ZI.271.9.2019

dotyczy: postępowania o udzielenie zamówienia publicznego pn. „Budowa Zespołu Szkolno-Przedszkolnego w ramach kompleksu oświatowo-sportowo-rekreacyjnego przy ul. Słonecznej 1A”.

Dnia 18.10.2019 r. wpłynęły do zamawiającego zapytania od wykonawców, na które zamawiający odpowiada zgodnie z treścią art. 38 ust. 1 pkt 3 ustawy z dnia 29 stycznia 2004 roku Prawo zamówień publicznych (t.j. Dz. U. z 2019 r. poz. 1843), przytaczając jednocześnie treść zapytań.

**ZAŁOŻENIA TECHNICZNE I WYTYCZNE PROJEKTOWE**

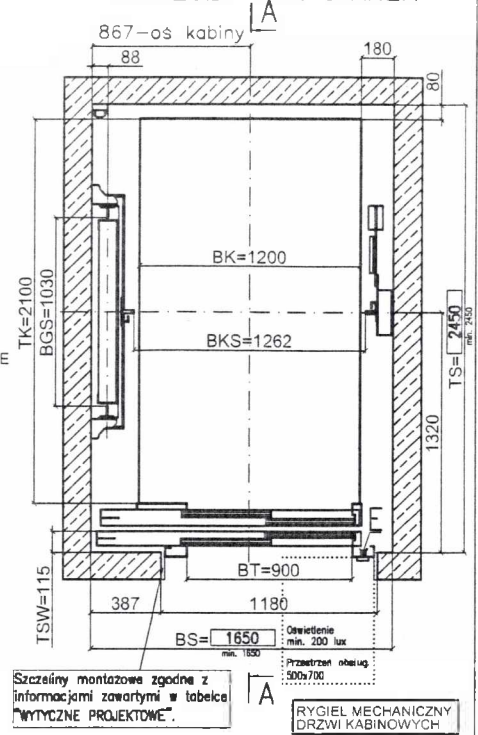
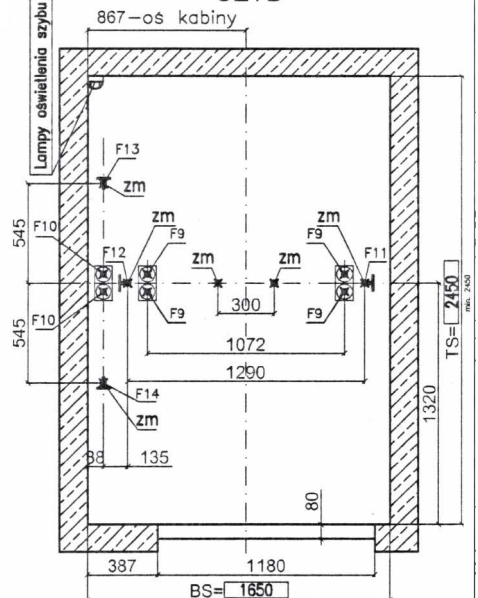
2. Z dokumentacji projektowo-technicznej wynika, że w budynku ma być zainstalowany dźwig osobowy, w związku z powyższym prosimy o informacje uzupełniające zawierające część opisową tj. parametry techniczne projektowanego dźwigu (windy) tj. rodzaj napędu, udźwig, wymiary kabiny oraz drzwi, elementy wyposażenia i inne mające wpływ na koszt urządzenia

Przyjęto windę jak SCHINDLER 3300 (dopuszcza się innego producenta przy spełnieniu wymaganych parametrów)

- napęd elektryczny, bez maszynowni
- kabina o wymiarach 120x210
- wys. kabiny – 210cm
- wys. drzwi – 210 cm
- szerokość drzwi – 90cm
- liczba przystanków- 4
- udźwig- 1125 kg
- Ilość osób – 15
